**主题****关于 NXJ/4Z 小型电磁继电器改进的通知****尊敬的客户：**

表 1 NXJ/4Z 小型电磁继电器产品改进前后对比

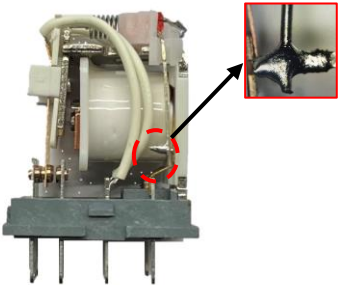
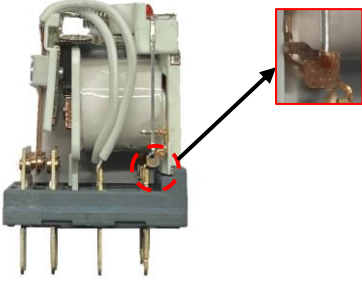
根据公司产品发展规划，为更好的保证提供给客户优质产品及服务，我司对 NXJ/4Z 小型电磁继电器进行了设计改进，提高了产品一致性及稳定性，并且产品输入输出端耐压性能提升至 2000VAC，主要改进如下：1、产品罩壳背面增加可追溯二维码标识；2、照明附件引脚激光焊接代替锡焊；3、基座取消打螺丝孔，使用插装结构代替打螺丝结构，详见附件表 1，改进后的产品安装方式未发生变化。

序号	改进前	改进后	备注
1			产品罩壳背面增加可追溯二维码标识
2			照明附件引脚激光焊接代替锡焊
3			基座取消打螺丝孔，使用插装结构代替打螺丝结构
